日本原子力発電株式会社  
敦賀発電所の敷地内破碎帯の評価について

平成25年5月15日

原子力規制委員会  
敦賀発電所敷地内破碎帯の  
調査に関する有識者会合

図3 D-1トレンチの位置とトレンチ内に分布する地層

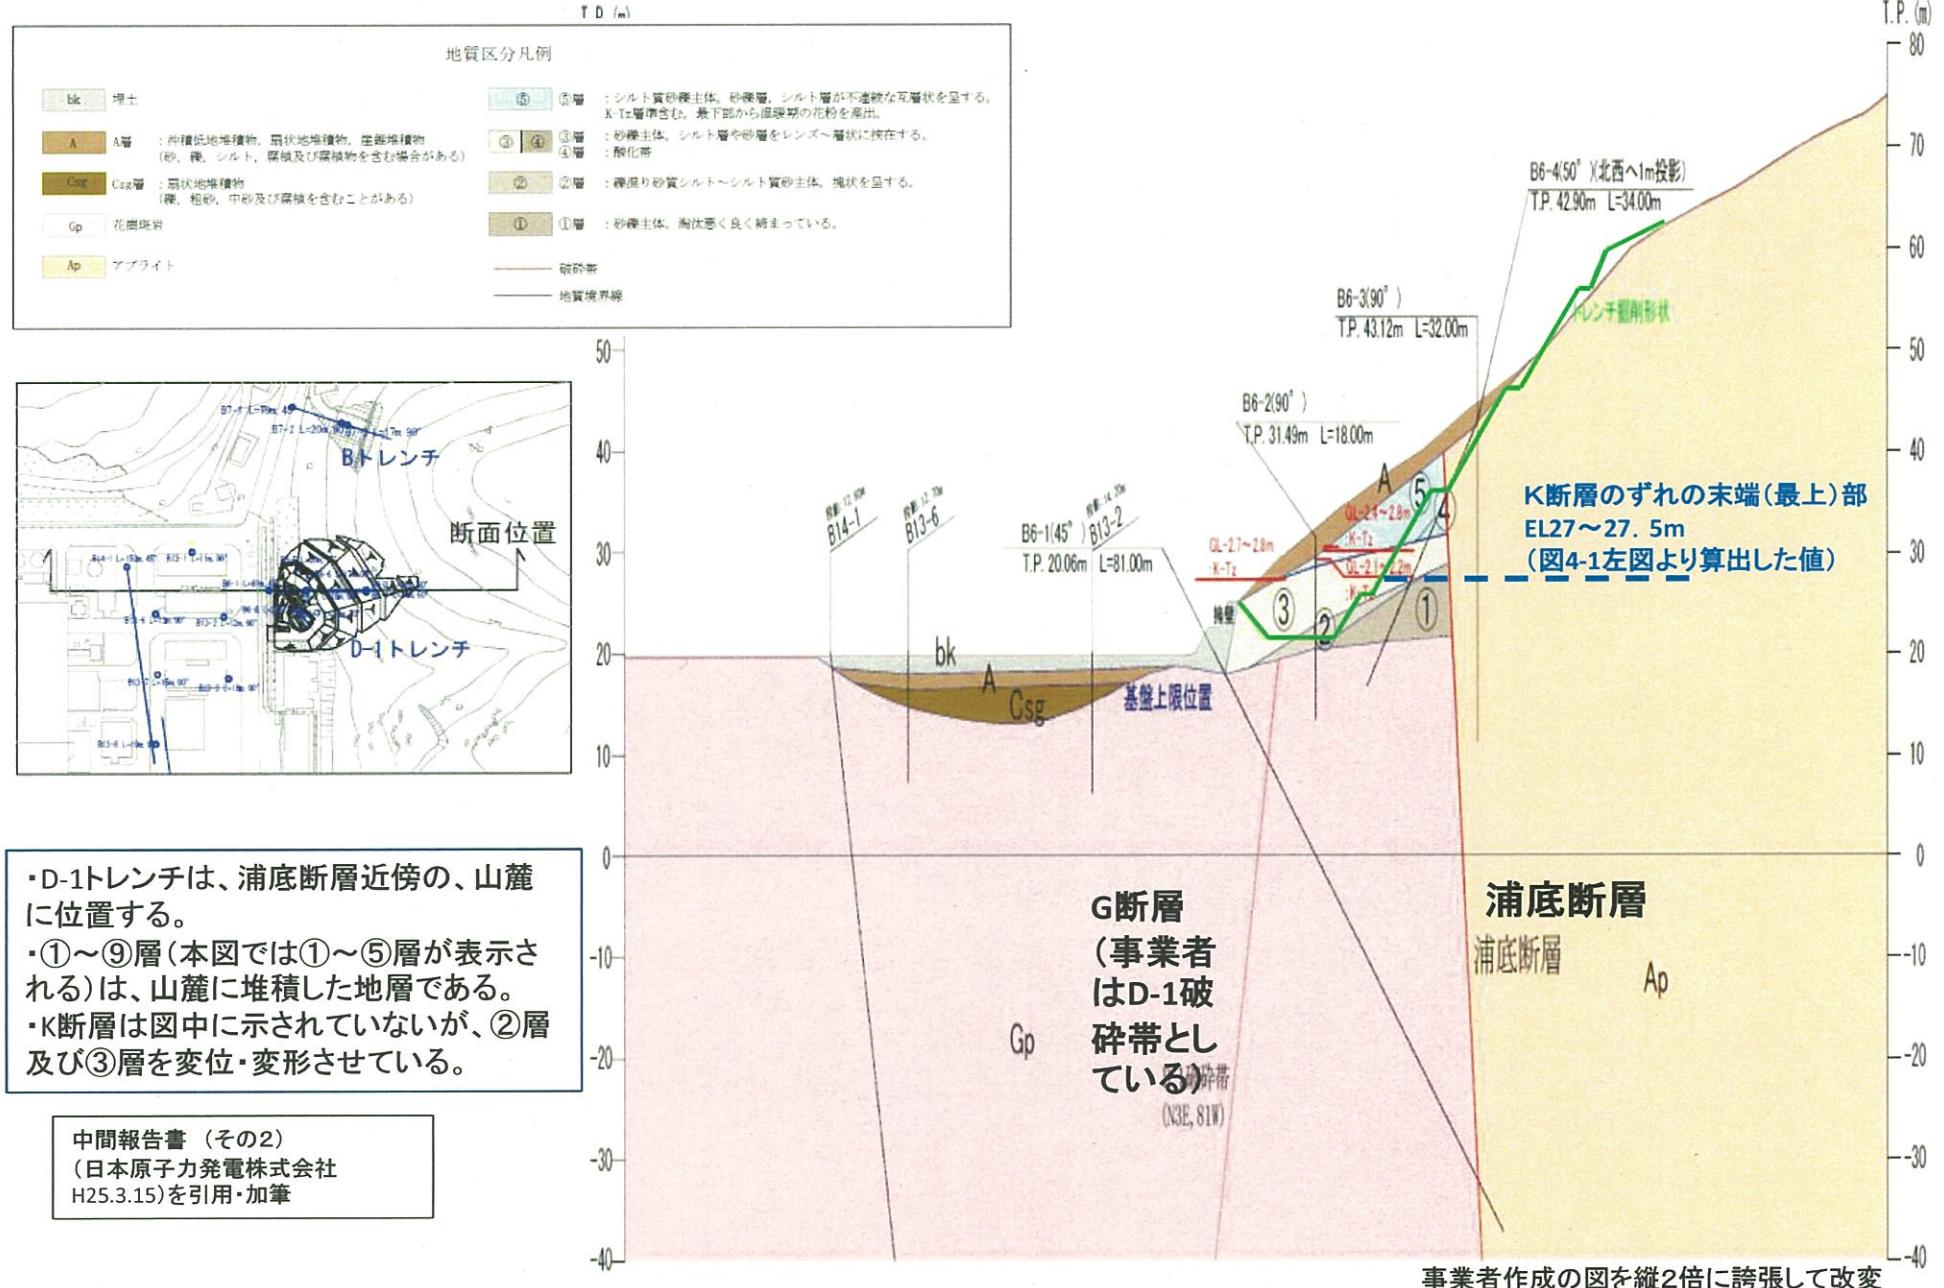
日本原電によると、D-1トレンチ内の地質は、基盤である花崗斑岩及びこれを覆う地層から成り、この地層は最下位の①層から最上位の⑨層に区分されるとしている。①～⑨層は、東側丘陵のふもとに、浦底断層の活動により低下する側に、断层面を境とするように分布しており、丘陵斜面から供給された土砂が堆積したものと考えられる。その東側丘陵は浦底断層の活動で東側が隆起して形成されたものであることから、有識者会合としては、そのふもとに分布する①～⑨層の多くは、浦底断層の活動開始以降（東側丘陵が形成されて以降）に堆積したものであると考える【図3】。

図4 D-1トレーニング展開図及び西側ピット付近のK断層

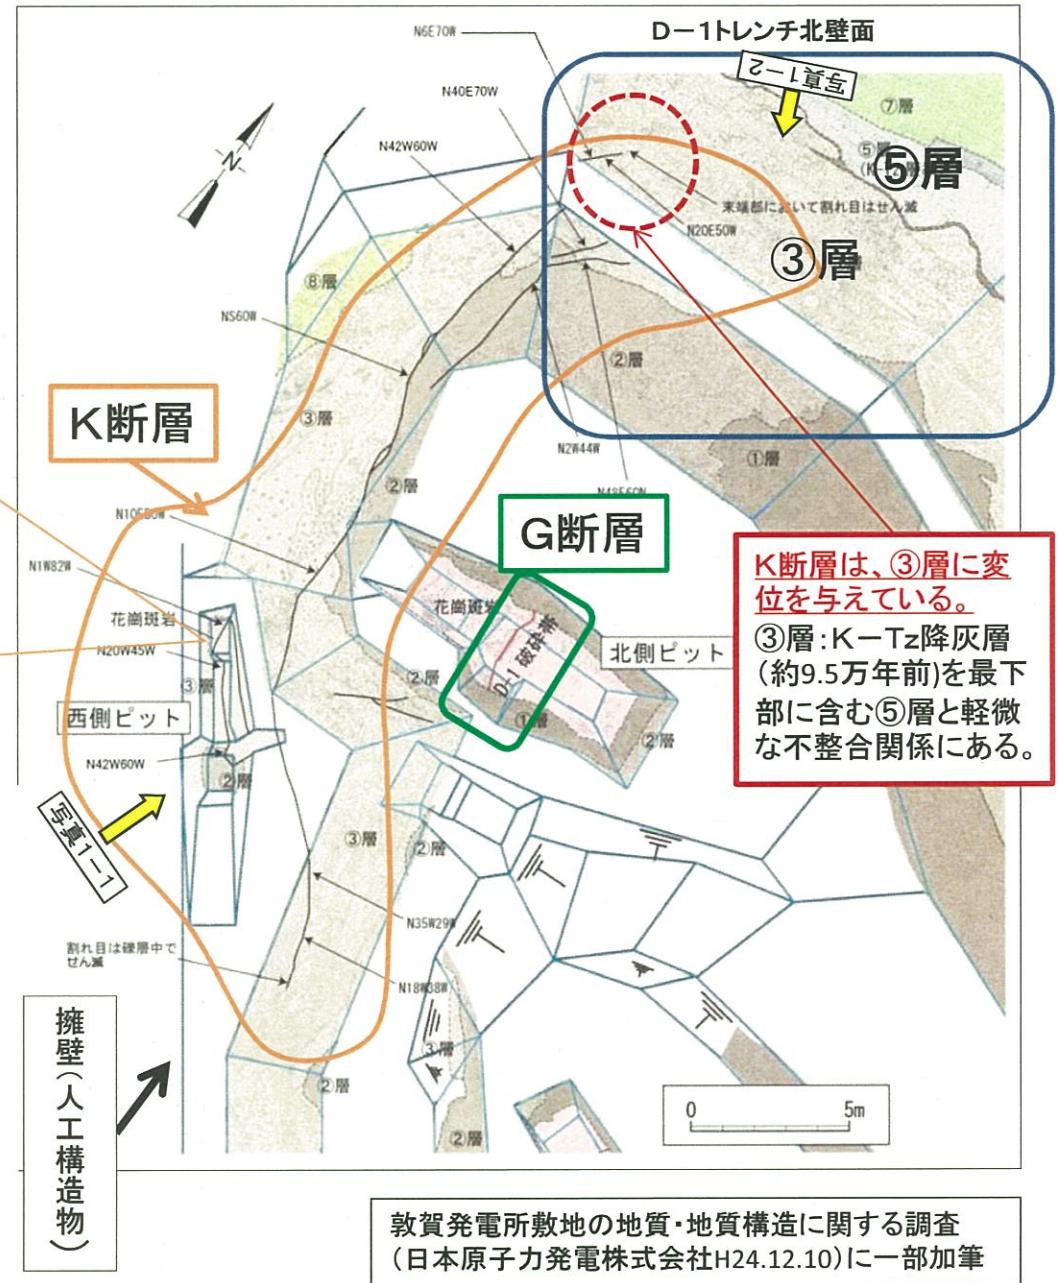
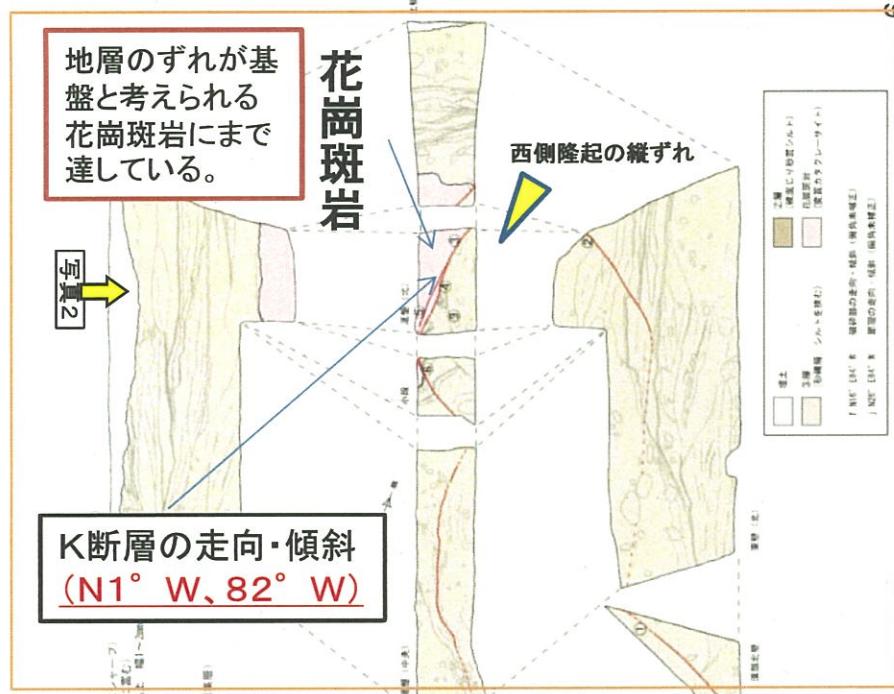
しかしながら、有識者会合は、特に⑤層下部で確認したとする火山灰について、降灰層準の認定及び火山灰の同定が不十分であることから、⑤層下部を約12万年前の地層と特定するのは困難であると考える【図4、図5-1、図5-2】。

盤と考えられる花崗斑岩にまで達していることが確認された。このことから、有識者会合として、K断層は、表層（堆積層）のそれだけではなく地下深部の基盤にまで及ぶ西側隆起の逆断層であると判断した。【図4（左図）<sup>注2</sup>】

i.i. K断層は、D-1トレーナーの北壁面において、③層に変位を与えていたが⑤層には変位を与えていないとされている【図4(右図)】。日本原電は、有識者会合による現地調査後に追加でテフラ分析を実施し、⑤層下部から角閃石テフラを検出し、この角閃石テフラが約12万年前に降下したとされるテフラに対比できることから、⑤層に変位を与えていないK断層は後期更新世以降の活動がないとしている。

図5-1 D-1トレンチ 火山灰(テフラ)分析結果の例

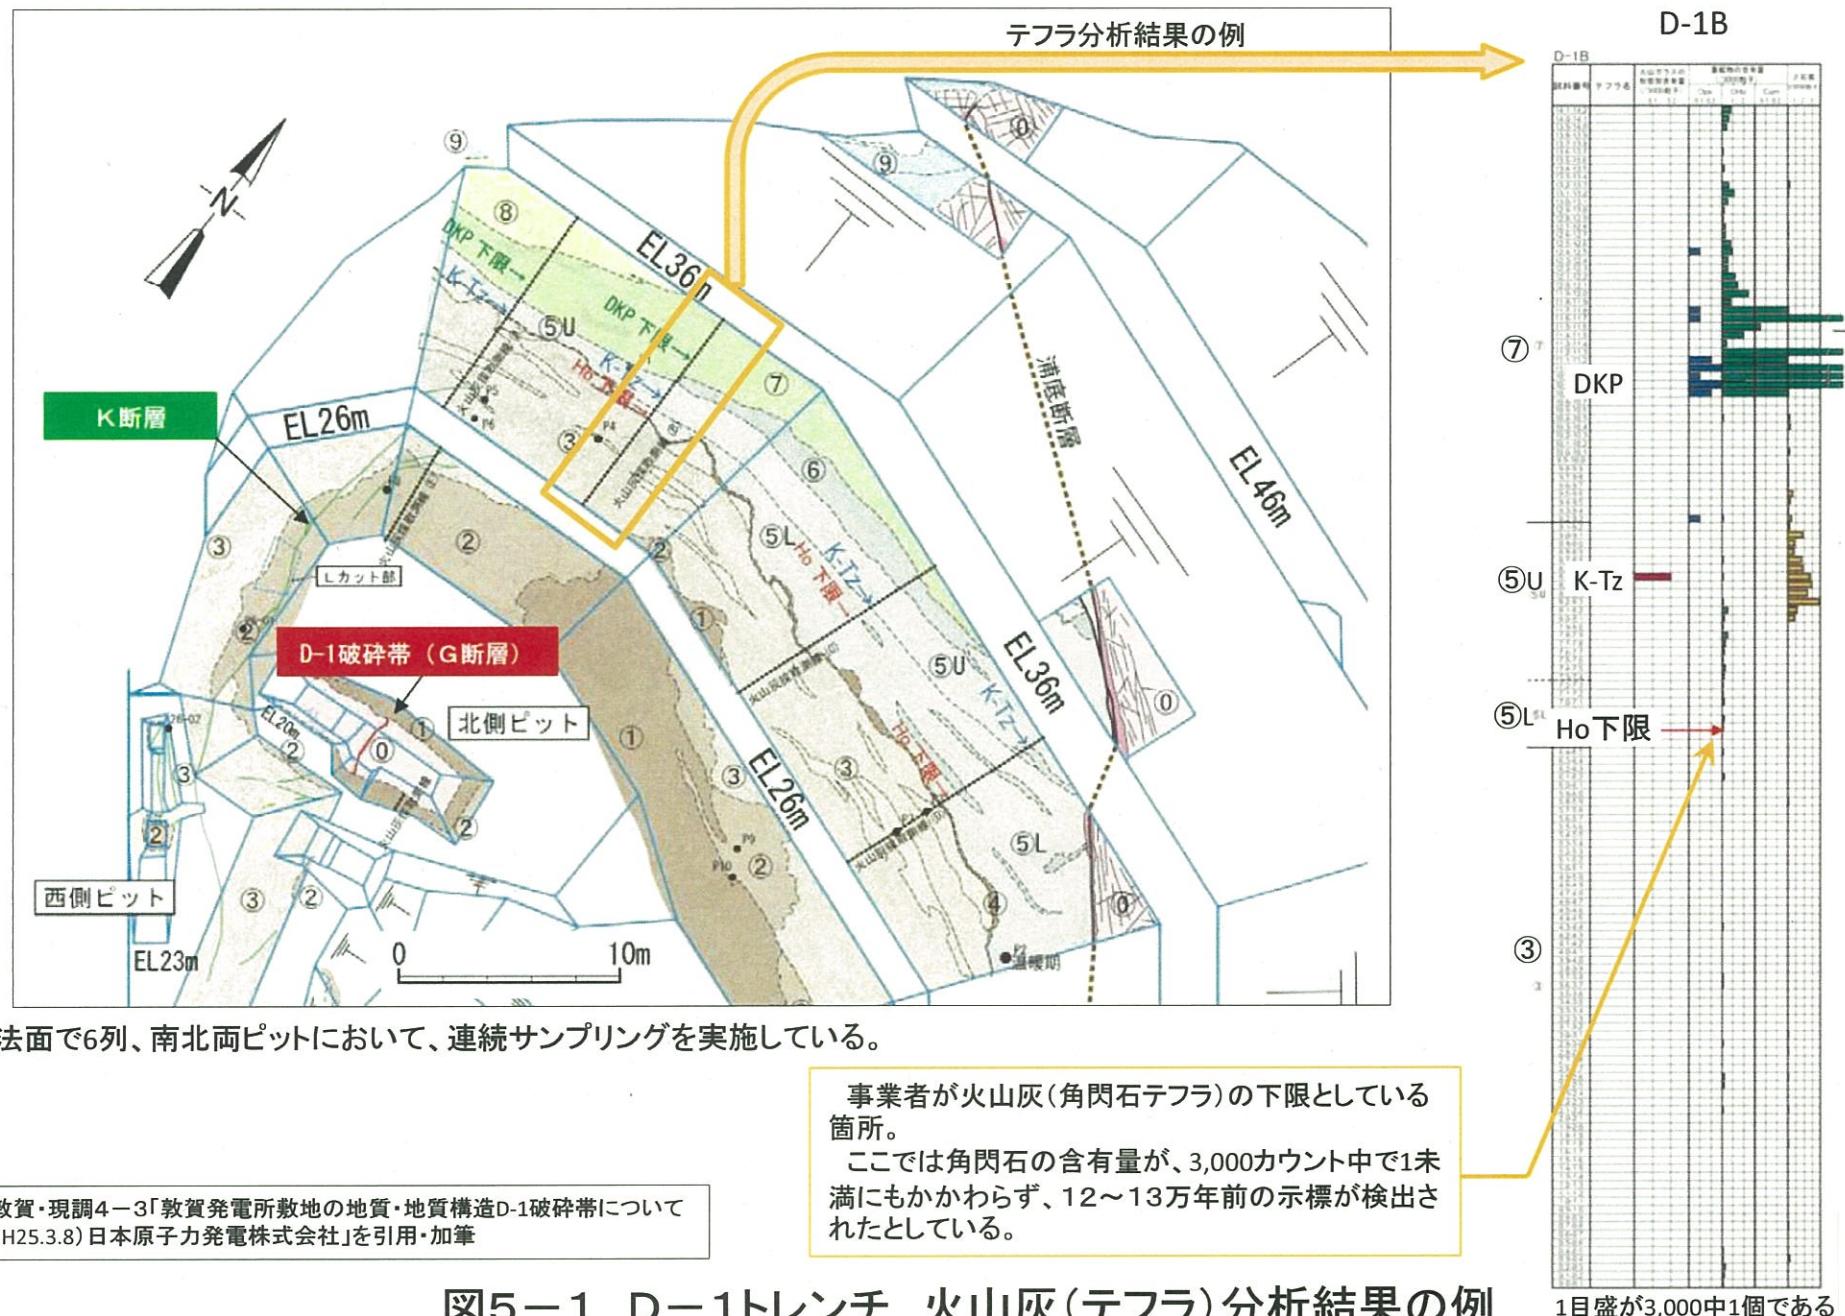
しかしながら、角閃石の含有率が3000カウントで1個未満という低頻度であることから、テフラの降灰層準を認定することが難しい。仮にテフラの降灰層準として認められたとしても、テフラ起源の他の鉱物や火山ガラスが認められないために、鉱物組成等に基づくテフラの基本的な同定ができない。角閃石のみの分析値によるテフラの同定は不十分で、一部のテフラにしか適用できない。また、⑤層下部で確認したとするテフラに同定されるというテフラの給源火山、火山灰層序、降下年代も確定していないので、⑤層下部の堆積時期は、示されたテフラの年代よりも新しい可能性がある。有識者会合は、⑤層下部を12~13万年前のテフラが堆積した時期の地層とし

た日本原電の主張は、信頼性がかなり低いものと考える。一方で、K断層が変位を与えている③層については、⑤層と不整合関係にあるが顕著な堆積間隙がなく、また、下位の②層中に含まれる礫が著しく風化している状況と比べると上位③層中の礫は風化の程度が弱く、⑤層と同様に比較的新鮮である。これらのことから、③層と⑤層（約9.5万年前のK-Tz 降灰層を含んでいる地層）は、それ程堆積時期に差がないと考えられるため、有識者会合は、③層についても、後期更新世の地層である可能性が否定できないと考える【図5-1、図5-2】。<sup>注3)</sup>

図6 D-1トレーニング坑北側壁面のG断層スケッチ

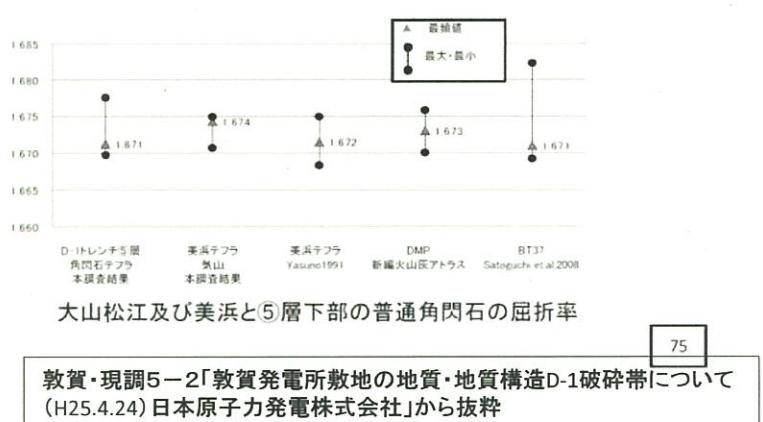
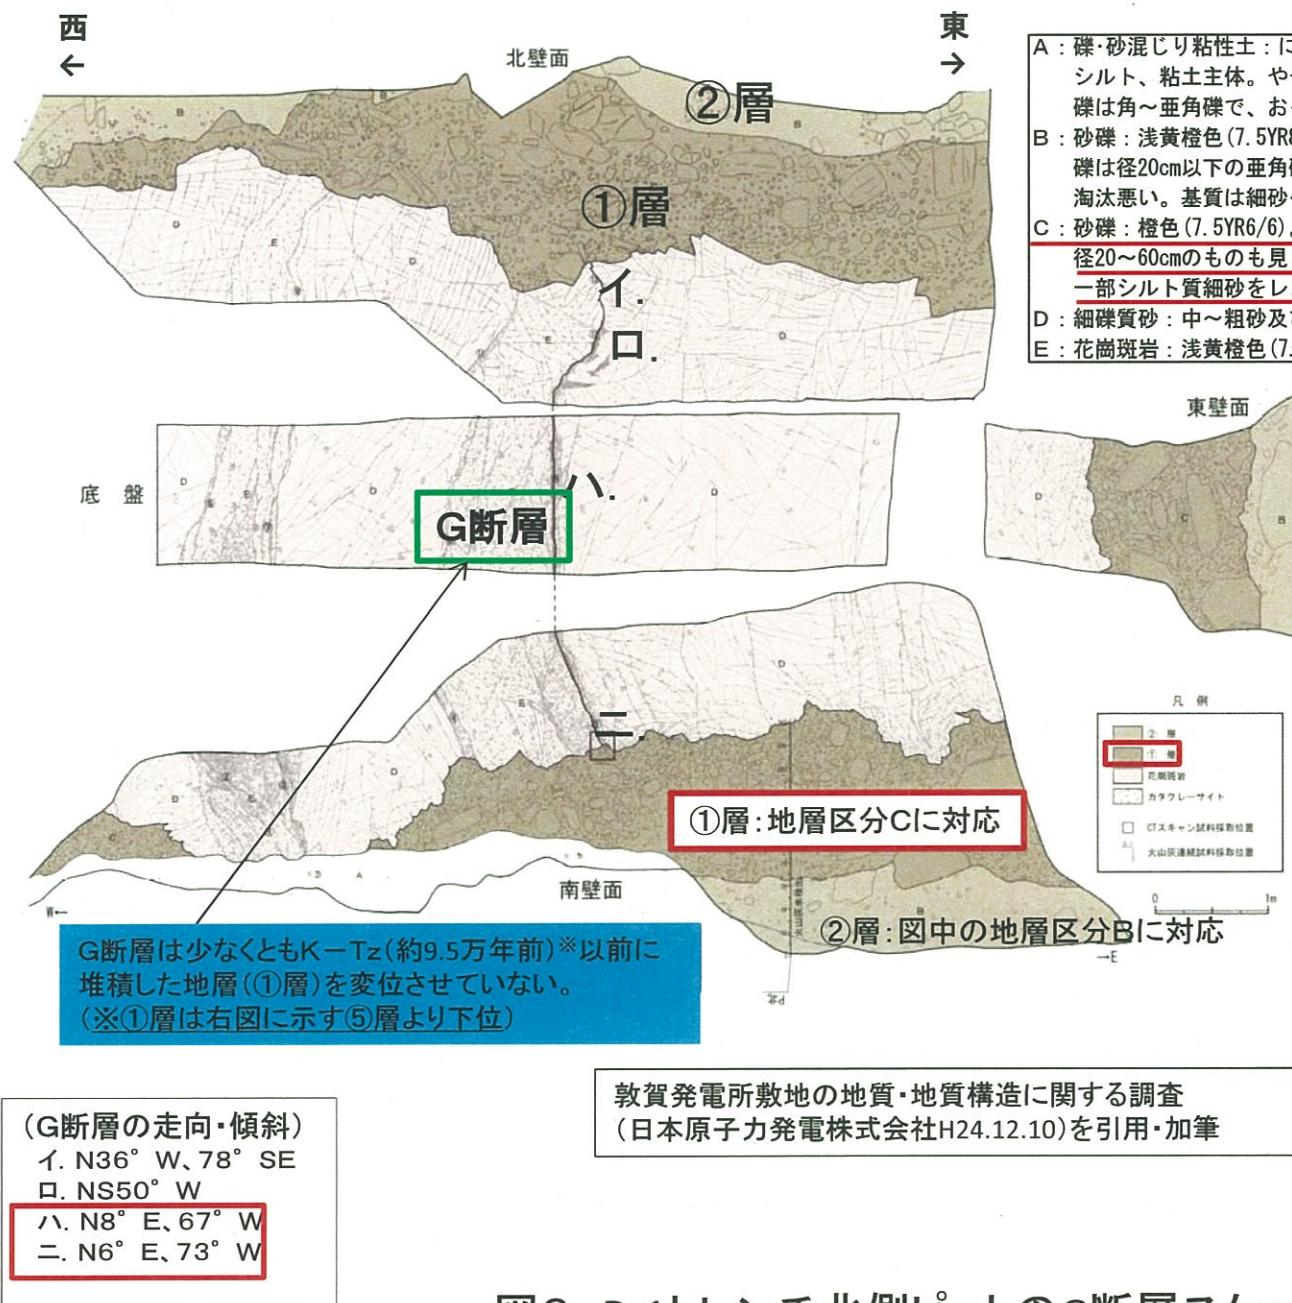
- ii. 北側ピットにおける G 断層の走向・傾斜は、断層粘土が挟まっている底盤・南壁面で走向 N6° ~8° E で、傾斜 73° W である。これは、基盤（花崗斑岩）上面における K 断層の走向・傾斜と類似しており、また、K 断層との水平距離

は、約8mと近接している【図6】。

図7-1 D-1既往露頭の現地観察結果

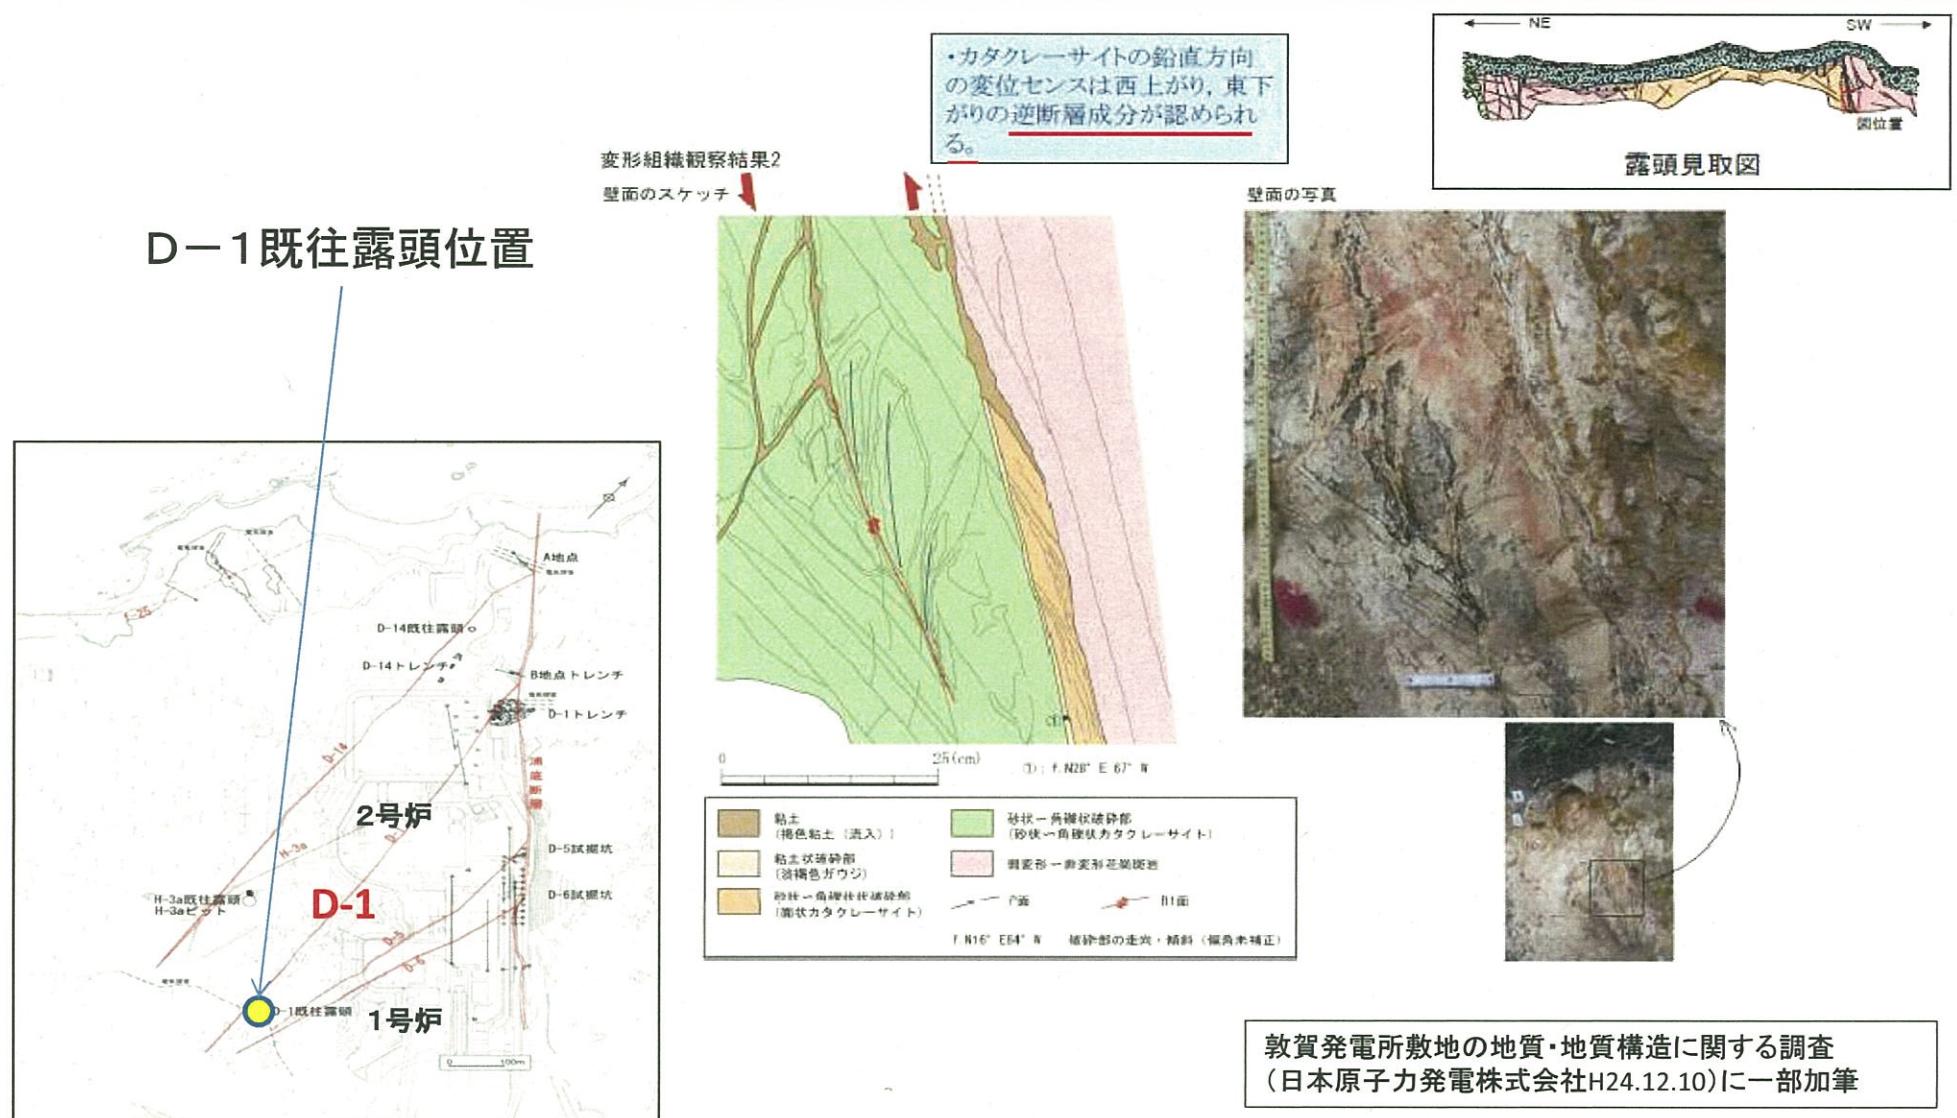
しかしながら、有識者会合は、後述の2. 詳細解説の(2) ivに示すとおり、日本原電が適切に最新活動面の変位センスを認定していない可能性があること等から、G断層とD-1破碎帯が同一のものであるとは特定できないと考える。むしろ、G断層は、K断層とともにD-1破碎帯の延長に近い位置にあり、断層の形状（走向・傾斜）もD-1破碎帯のそれ

とよく一致していることから、これらはD-1破碎帯と一連の構造<sup>注1</sup>である可能性が高いと考える。【図7-1、図7-2、図7-3、図8-1、図8-2、図8-3、図9】
